総点検実施結果と対応について

1. 分光分析室 機器配置図 (5次申請 p470 : 図り配-2 工場棟転換工場)

2. 粉末再生設備 循環槽 A・B (6次申請 p3275: 図ハ設-88 工場棟成形工場)

図1 図ハ設-88 粉末再生設備 循環槽 A・B

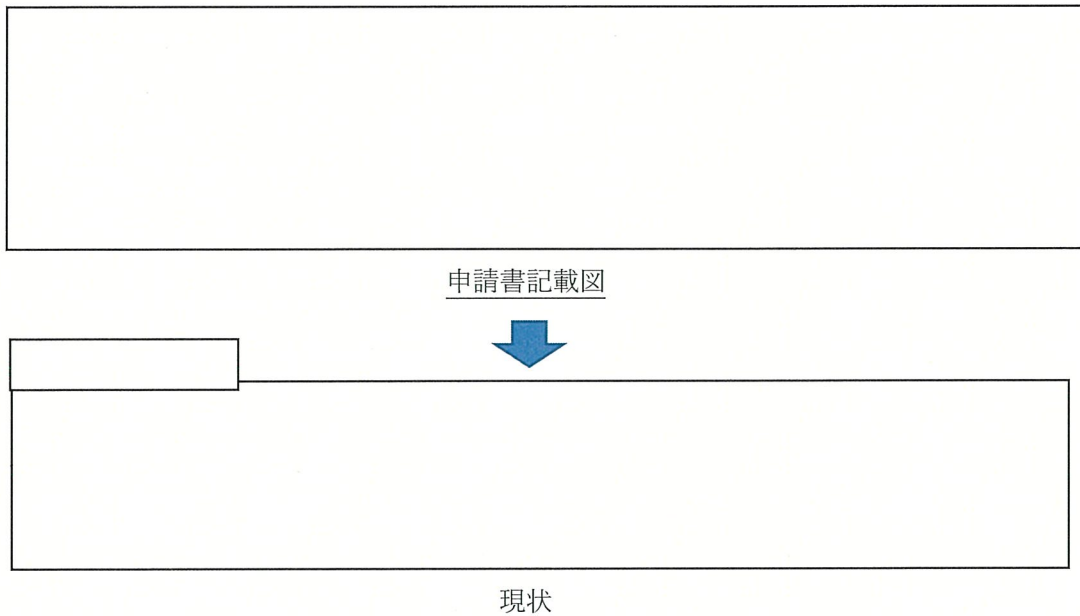
液受槽(1)からのラインと液受槽(2)からのラインの繋ぎこみの順序が逆になっている。

これは、現場での施工状況から、繋ぎ込み順序を変えた方が配管の引き回しが簡素化され、装置の設備管理上有利であるためである。

繋ぎ込み順序は安全機能と関係が無いので、設工認での説明図から変更しても問題はないと判断した。

(2) 項のとおり、液受槽からの繋ぎこみ順序に関する機能上の要求はなく、設工認の機器図では、液受槽(1),(2)からのラインがあること示しているものであるため、繋ぎこみ順序を変更しても問題ないものと考えていた。

しかし、今回、設工認の機器図に合わせる事が望ましいとの判断から、実機の方を設工認に整合させるように追加工事を実施する方針とする。
